改善箇所説明図

<不具合の状況>

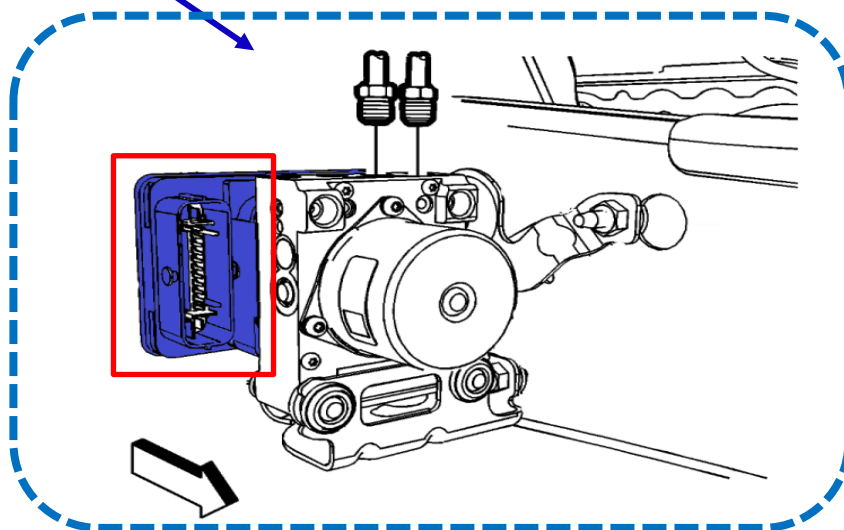
ブレーキコントロールモジュールのプログラムが不適切なため、低速時に hidroリックブレーキブースト機能が作動しない。そのため、低速状態で繰り返しブレーキ操作を行った場合等にバキュームポンプからの負圧が十分に得られず、倍力作用が不足して制動距離が延びるおそれがある。

全車両、ブレーキコントロールモジュールのプログラムを対策プログラムに書き換える。

左側 A ピラー(下側ドアヒンジの下)に白色ペイントを塗布する。
